**RECONSTRUCTION DU PONT DE TERREBONNE SUR LA ROUTE 125
AU-DESSUS DE LA RIVIÈRE DES MILLE ÎLES**

Contrat no : 5100-04-AC01

Étude d'impact sur l'environnement

Réponses aux questions et commentaires
émis par le MDDEP
dans le cadre de l'analyse de recevabilité

Localisation de la lézardelle penchée

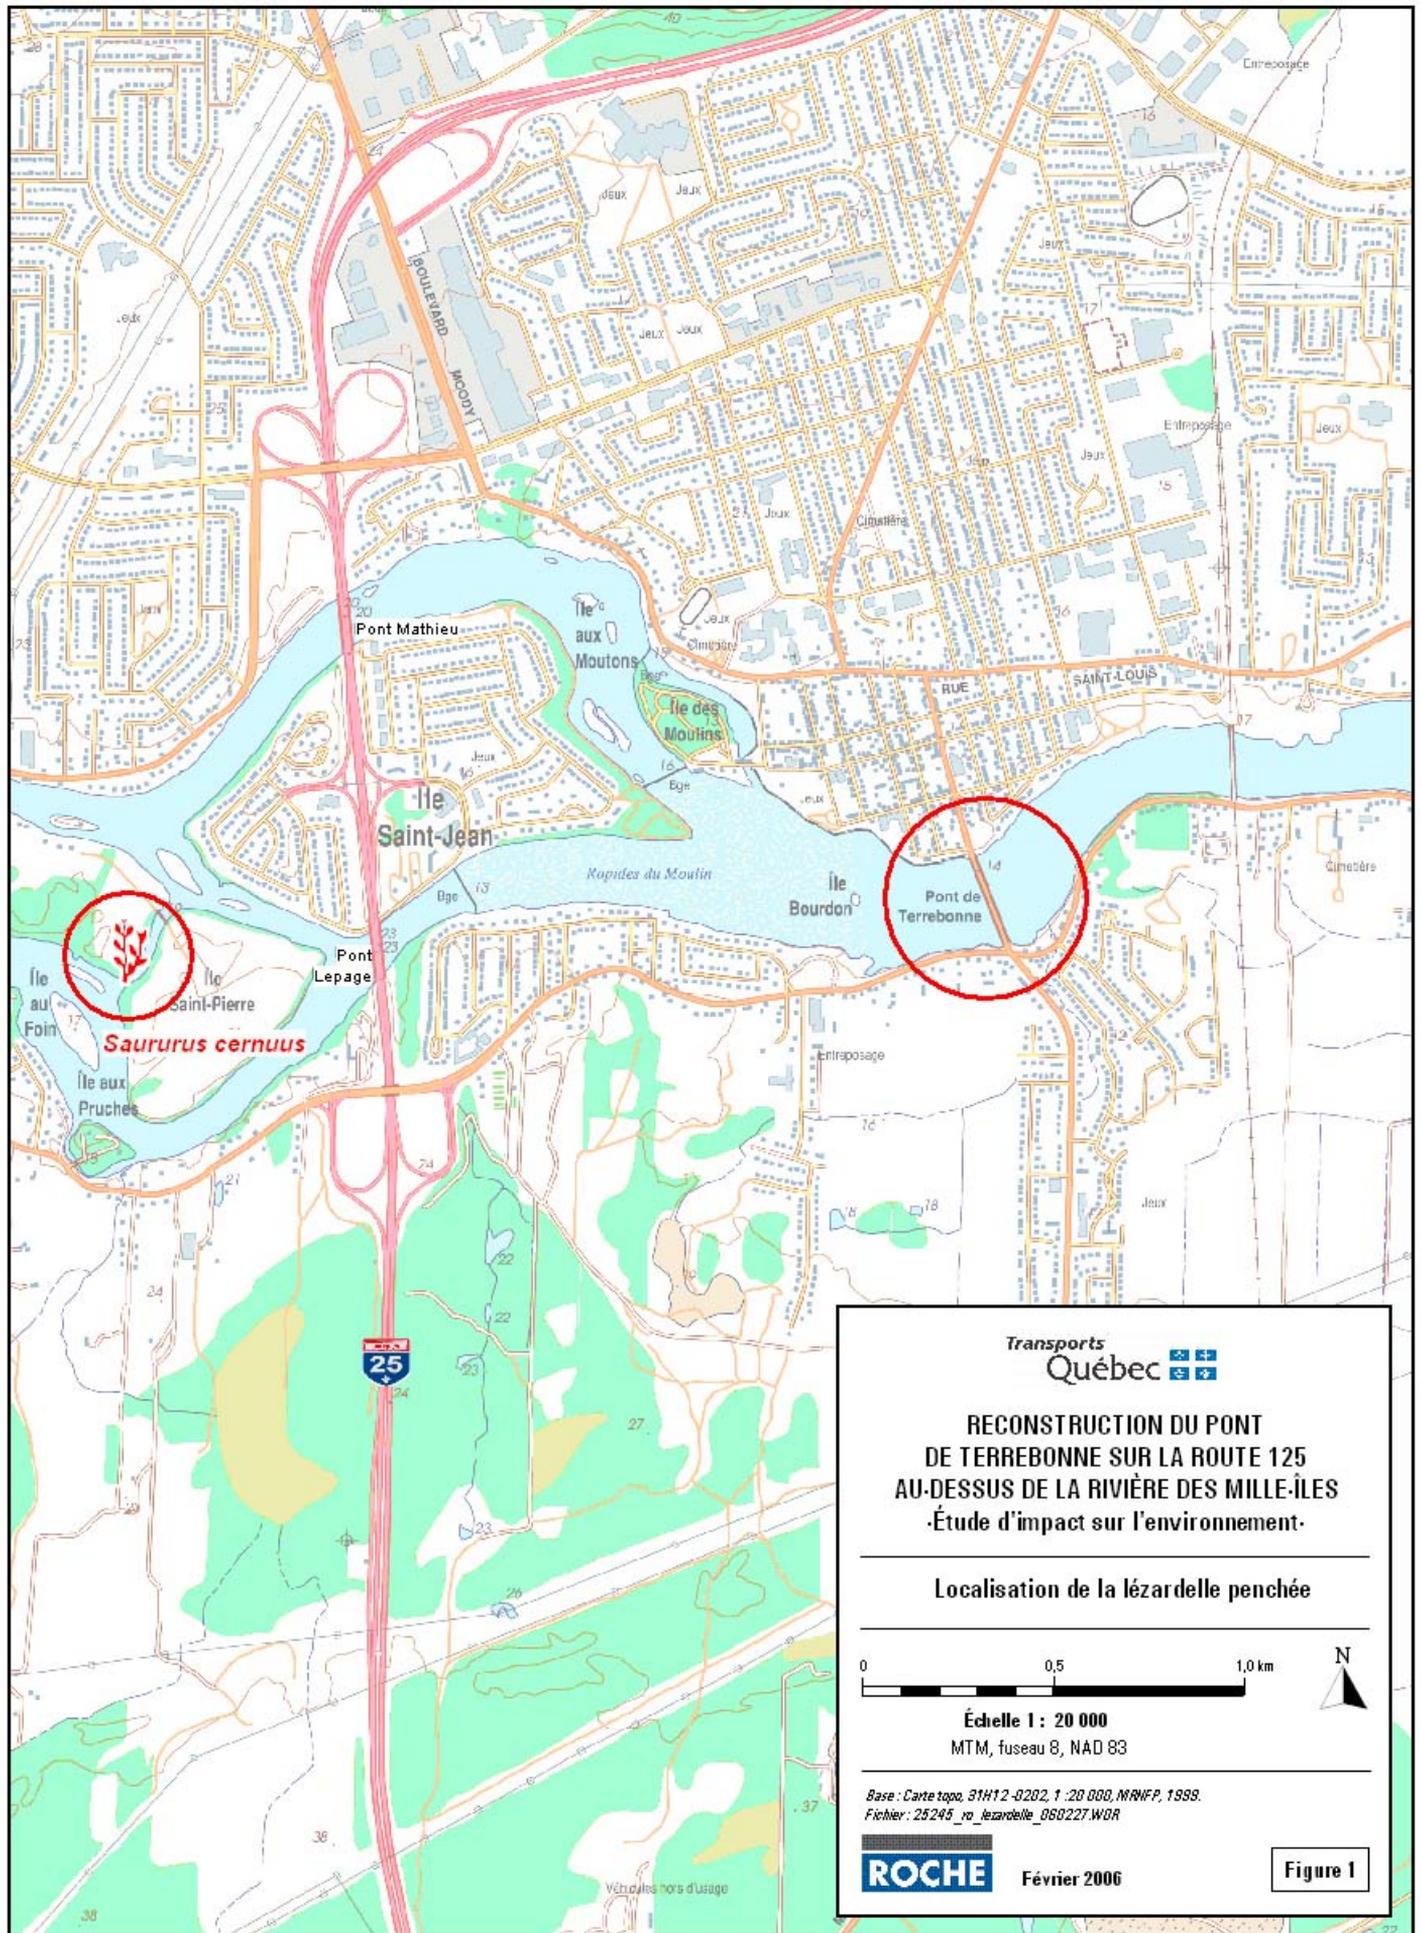
Depuis le 15 septembre 2005, la lézardelle penchée est désignée en tant qu'espèce menacée dans le Règlement sur les espèces floristiques menacées ou vulnérables et leurs habitats. Compte tenu de cette nouvelle désignation de l'espèce, l'initiateur de projet doit préciser sa localisation sur une carte, semblable à la carte 3.3, avec une trame distincte.

La carte suivante illustre la localisation de la lézardelle penchée, selon les informations fournies par le CDPNQ en juin 2004. La mention est située à plus de 2,3 km en amont du pont de Terrebonne, donc hors de la zone d'étude, entre l'île Saint-Pierre et l'île aux Vaches. Le projet n'aura aucun effet sur cette colonie.

Localisation des mentions de la tortue géographique

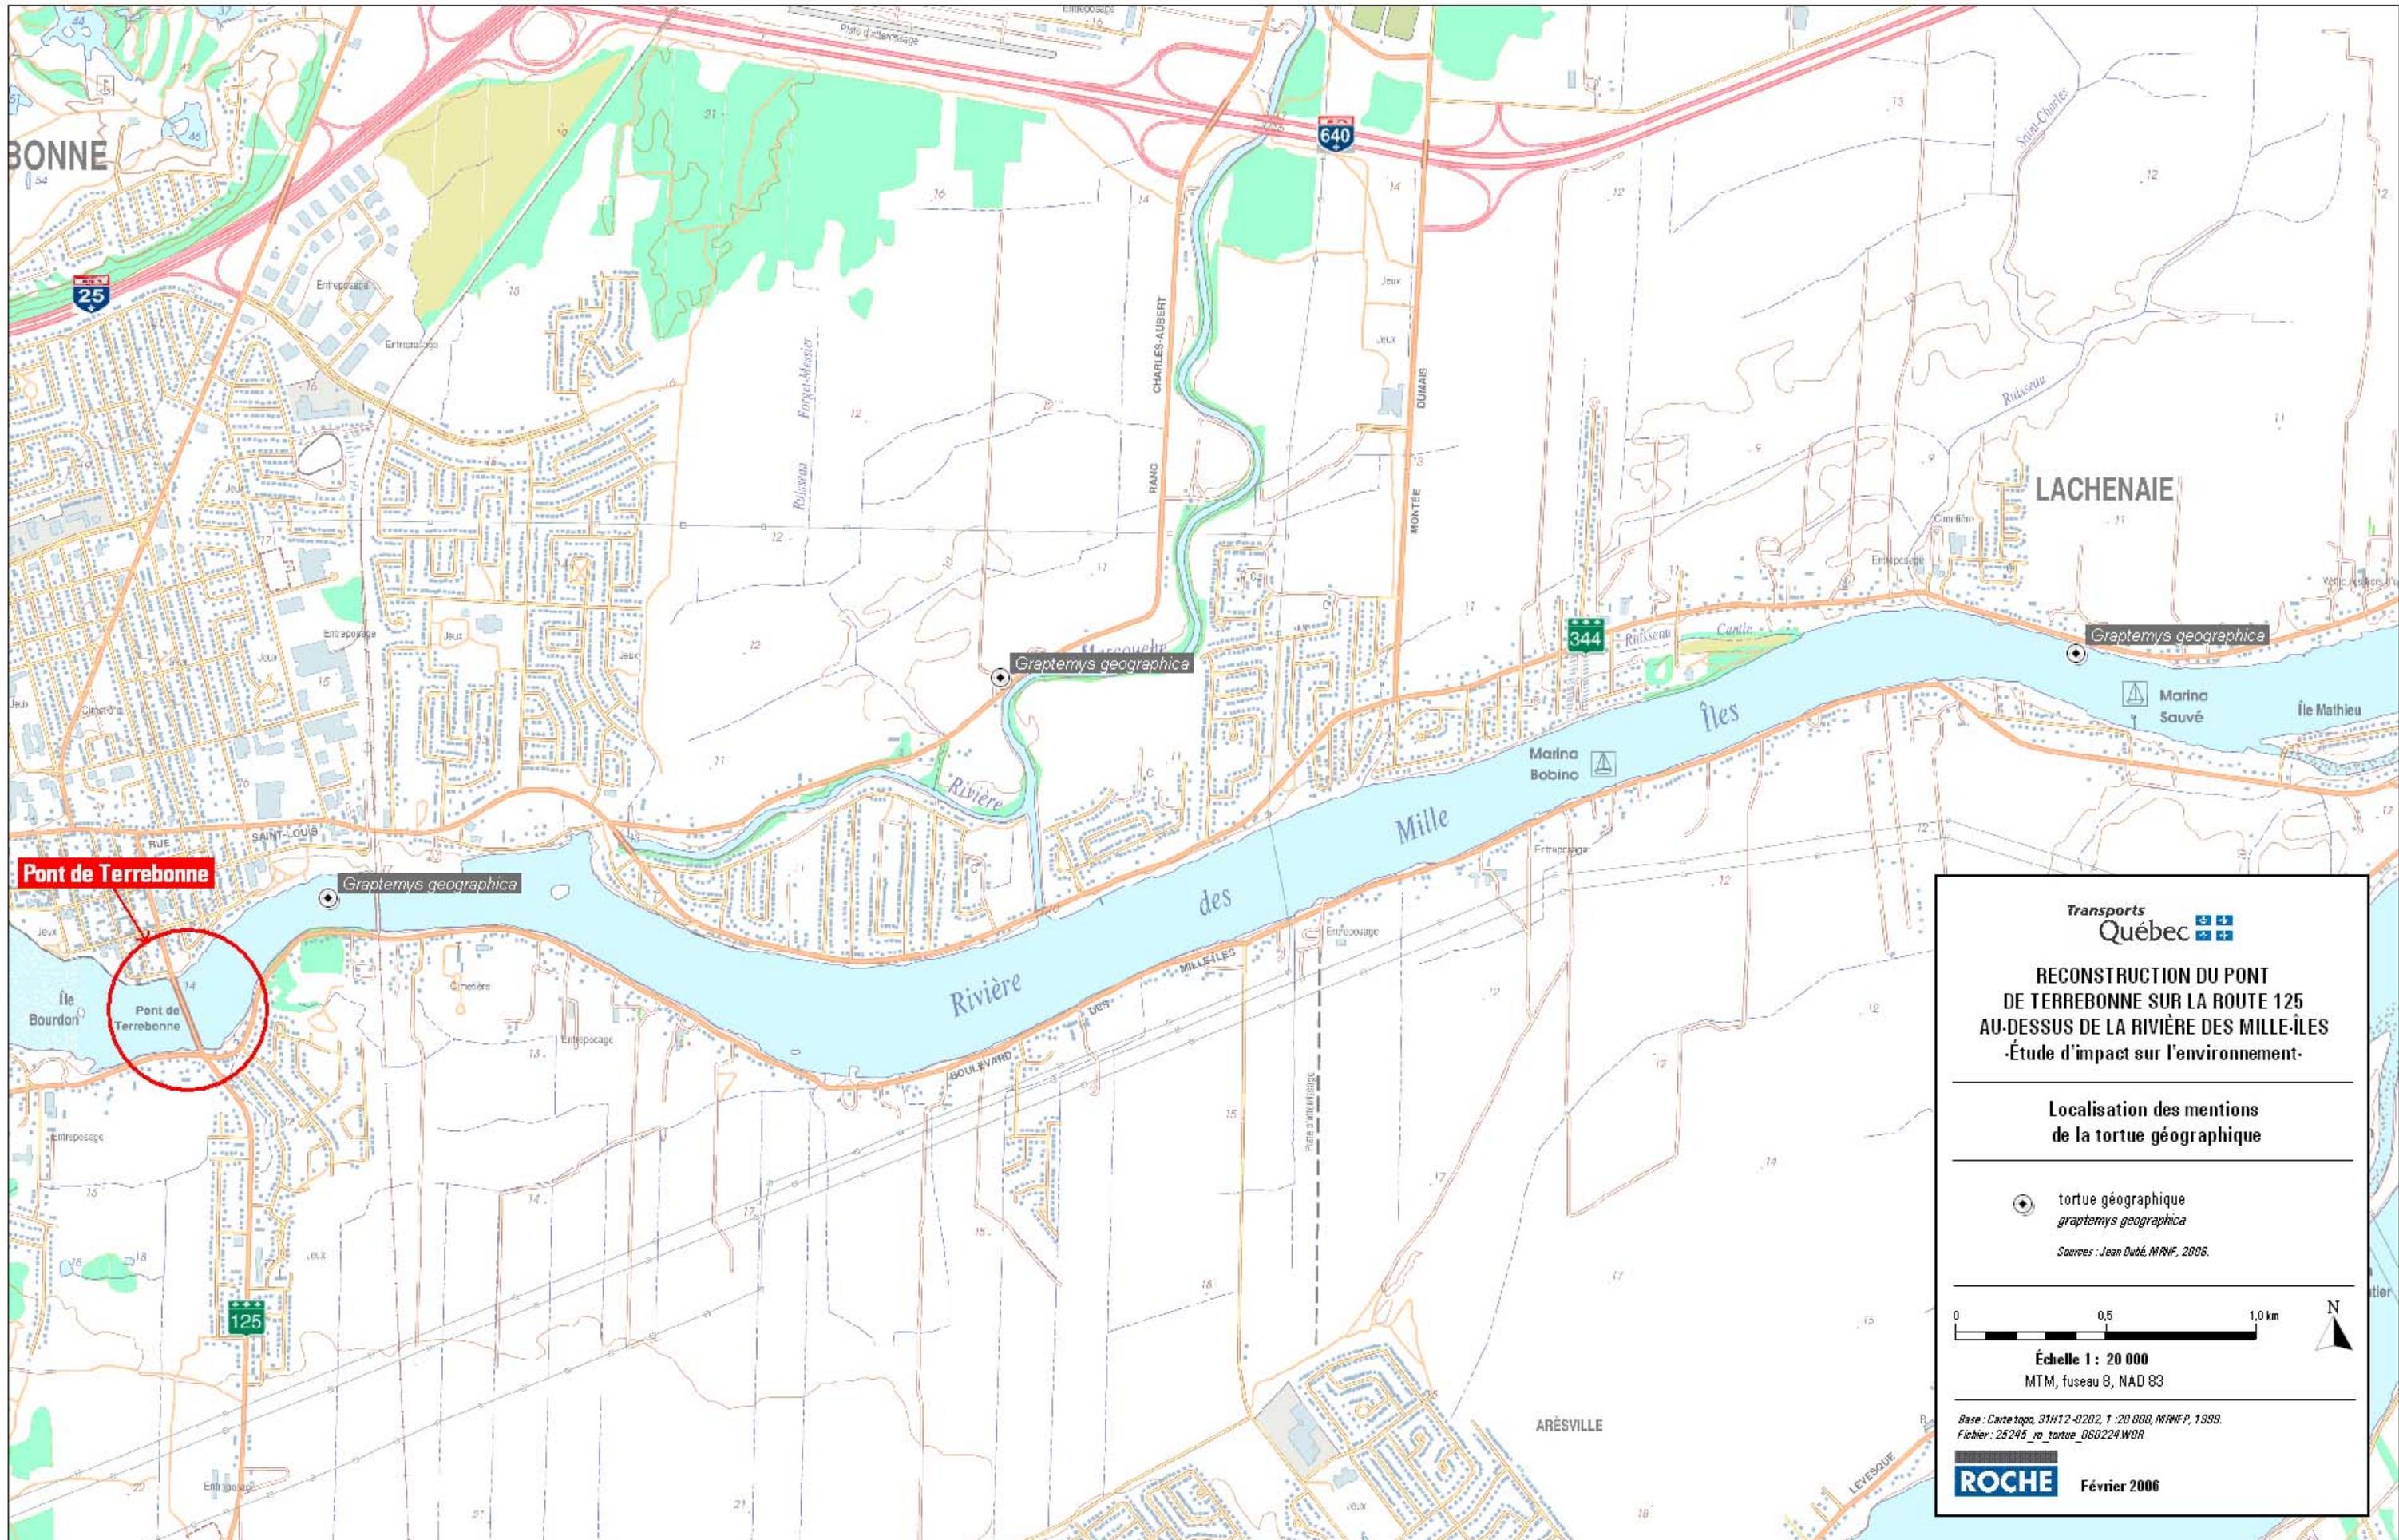
Il est indiqué à la section 3.3.3 que la tortue géographique est présente en aval du pont et dans le secteur du refuge faunique en amont du pont. L'initiateur doit préciser les emplacements exacts où la tortue géographique a été observée.

Voir la carte présentée ci-après (basée sur les informations fournies par Jean Dubé, MRNF).

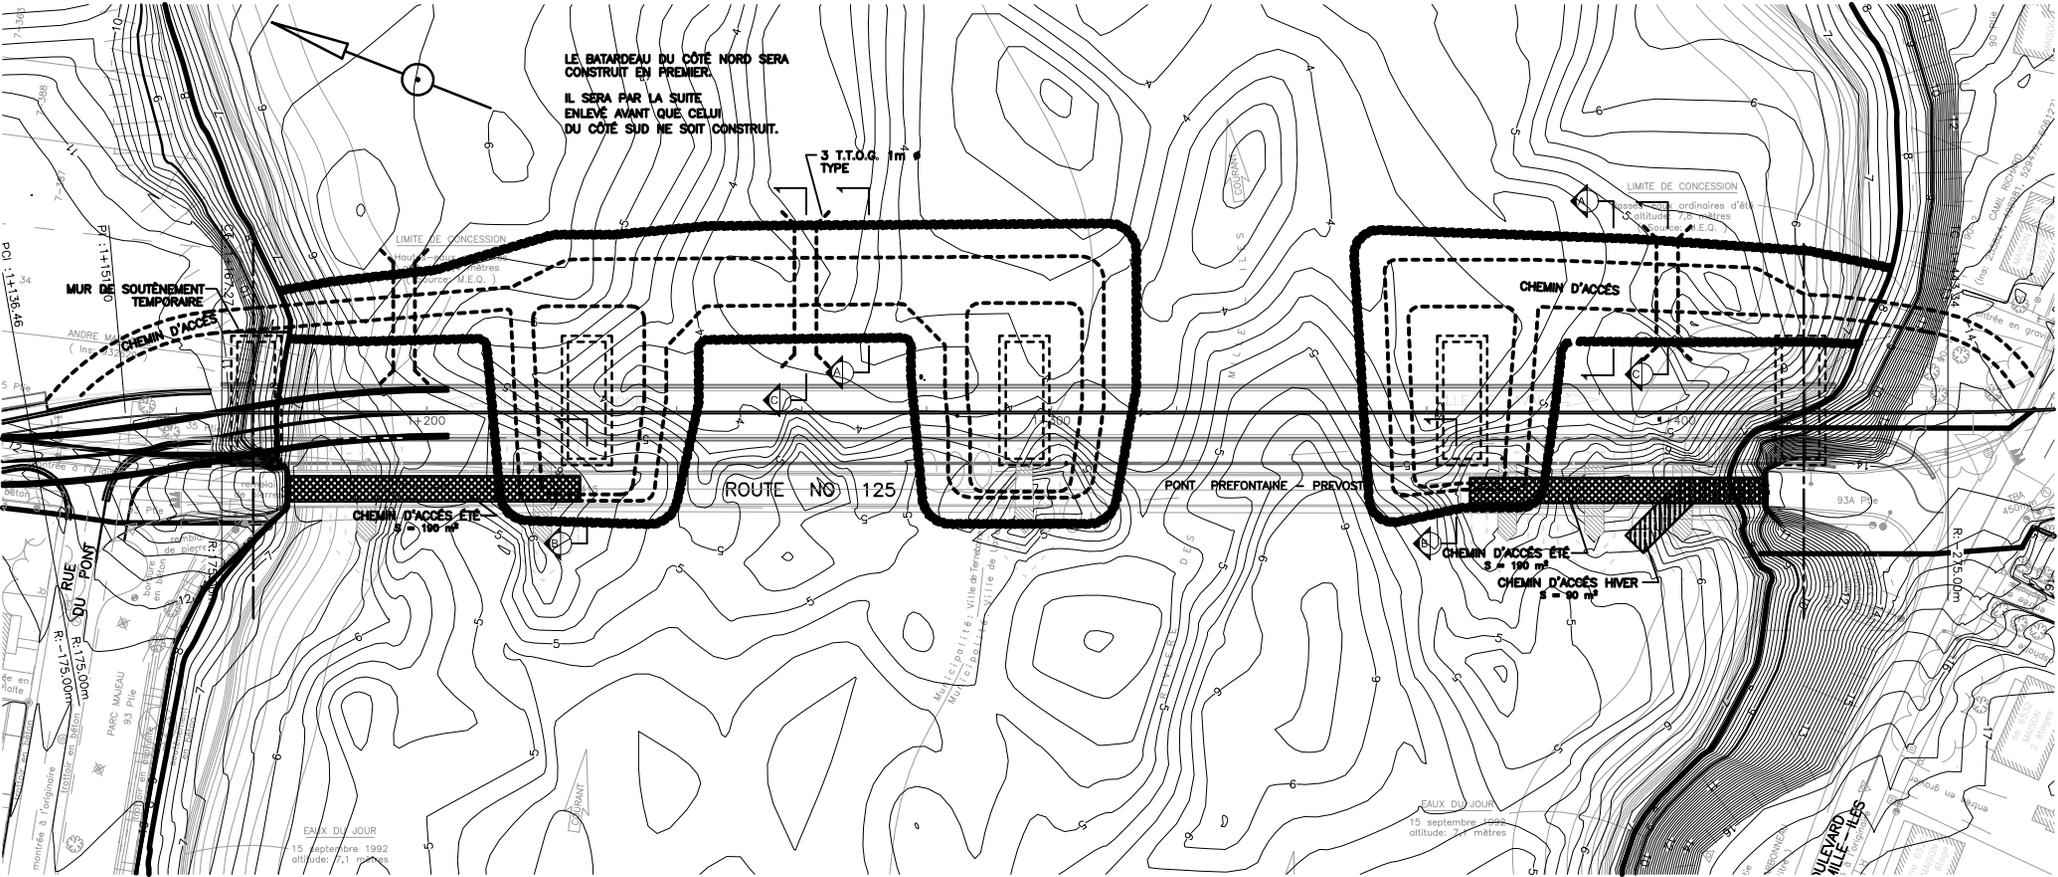
Dans la description des méthodes de construction pour les trois options envisagées, il est indiqué aux figures 4.2, 4.3 et 4.4 que les piles de l'ancien pont seront démolies en juillet 2008. Ce choix implique la construction de chemins temporaires en rivière un an après le retrait des batardeaux. L'initiateur doit préciser comment ces chemins seront construits, leur durée et leur date de démolition. Il doit également discuter de la possibilité d'effectuer toute la démolition de l'ancien pont en hiver, incluant les piles. Cette solution permettrait d'éviter de nouveaux travaux en cours d'eau au cours de l'été 2008.

La démolition du pont existant s'effectuera en deux temps.

- 1) Deux scénarios sont envisageables, l'un avec couvert de glace et l'autre sans couvert de glace. Au cours de l'hiver 2008, soit avant le 1^{er} mars, aura lieu la démolition des travées principales métalliques. La culée côté Laval ainsi que la première pile seront démolies pour permettre l'accès en rivière sans ajouter de nouvelles surfaces d'empiètement. Les deux travées métalliques principales seront démolies en utilisant un pont de glace sur la rivière, en autant que le couvert de glace soit suffisant. Dans le cas contraire, ces travaux devront être réalisés en été. Par la même occasion, les travées d'approche côté Laval seront démolies. Les matériaux seront évacués par le même chemin d'accès (voir croquis présenté ci-après). Ces travaux devraient durer 3 semaines.

- 2) Au cours de l'été 2008, soit après le 15 juillet, on procédera à la démolition de la pile centrale à l'aide de barges. Une semaine et demie est nécessaire pour ce faire.

Le reste du pont existant sera démolé en accédant par l'emplacement actuel des culées de Terrebonne et de Laval. Les débris seront évacués par ces mêmes chemins d'accès (voir croquis). Ces derniers travaux s'étaleront sur 5 semaines.
